LOTEAMENTO URBANO DA QUINTA DAS DAMAS

ESTUDO DE IMPACTE AMBIENTAL

ELEMENTOS ADICIONAIS

DEZEMBRO / 2023

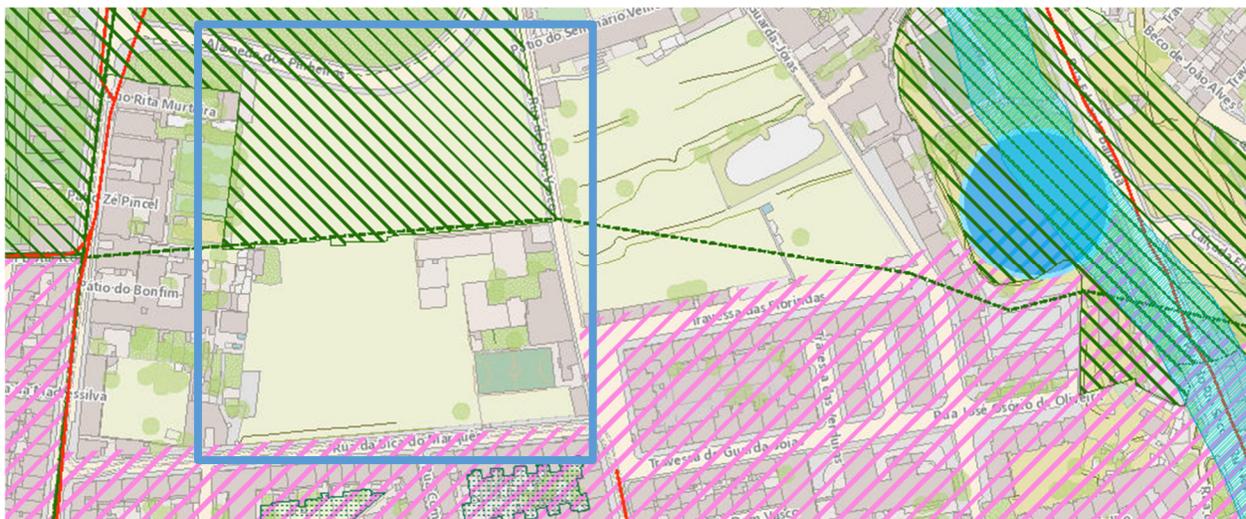
Não foi efetuado o completo enquadramento da proposta nos pontos 6.3.1. Estrutura Ecológica Municipal (que remete para os artigos 14.º e 50.º) e 6.7. Acessibilidades e transportes (que remete para o artigo 70.º do PDM), dos Termos de referência da Unidade de Execução. Deve ser ainda ser esclarecido o cumprimento do determinado no referido ponto 6.3.1 da U.E.:

No âmbito da presente delimitação, esta área será na íntegra cedida para espaços verdes de recreio.

De acordo com o referido nos termos de referência “A delimitação da Unidade de Execução da Ajuda, como instrumento de execução do Plano Diretor Municipal de Lisboa (PDM), justifica-se pela necessidade de assegurar o desenvolvimento urbano harmonioso desta zona, abrangendo uma área suficientemente vasta para se constituir como um perímetro com características de unidade e autonomia urbanísticas onde será possível estabelecer, através de uma solução urbanística conjunta, uma adequada articulação física e funcional com o espaço consolidado preexistente e envolvente.”. Neste sentido a área da unidade de execução está abrangida por Espaços Verdes os quais compõem a Estrutura Ecológica Integrada, destinados a constituir espaços exteriores verdes de recreio e produção.

Os termos de referência da Unidade de Execução indicam que esta área será na íntegra cedida para espaços verdes de recreio, indo assim de encontro ao definido no artigo 14º e 50º do PDM de Lisboa.
